4071 - Retting av planvedtak

1. Kommunestyret vedtar detaljregulering 4071 for Vikafjellet, Vikjå med tilhørende reguleringsbestemmelser (vist på kart sist datert 22.06.20), jf. plan- og bygningslovens § 12-12.
2. Planen kunngjøres og grunneiere og rettighetshavere varsles, jf. plan- og bygningslovens § 12-12.

EDB – tjenester Norge Ltd og senere RH Oppmåling har på vegne av Skjalg Lothe utarbeidet forslag til detaljreguleringsplan 4071 for Vikafjellet, Vikjå.

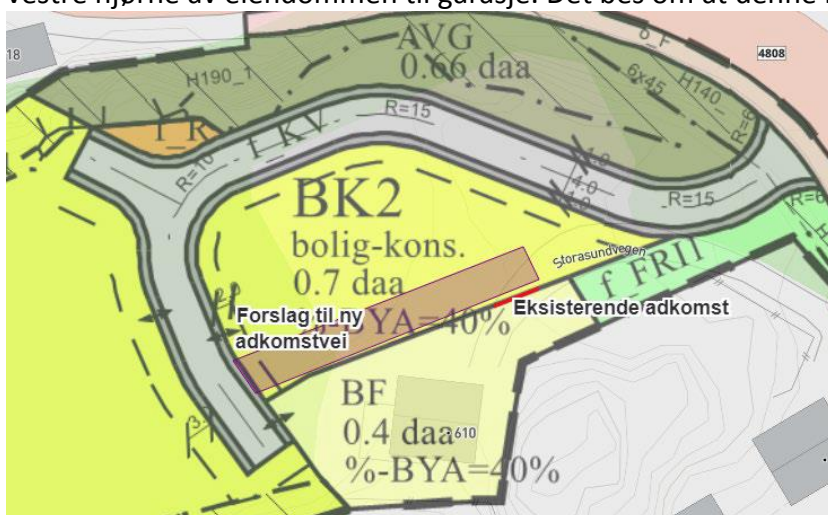
Jf. KK Lekeplassnorm bør ikke avstanden til lekeplass være mer enn 200 meter. Planbeskrivelsen sier at der ca. 150 – 200 meter fra boliger til lekeplass. Vedlagt figur viser at det er nærmere 250 meter fra lekeplass til bolig (figur viser i vedlagt brev fra Graffoco Advokatfirma DA). Etter det Skårhaug er kjent med er det ikke sikret veirett over 141/47. Om eier vil utnytte dette området, må barna gå rundt langs Fv. 840 fra bolig til lekeplass. Det hadde vært bedre med enn nærlekeplass på området BK1 og BK2.

I planbeskrivelsen kapittel 5 er det beskrevet hvorfor kommunen i dette tilfellet anser at det er bedre å sikre en større sentral lekeplass enn en liten lekeplass helt nært boligene. Dette endres ikke om det er 200 meter eller 250 meter til lekeplassen fra boligene.
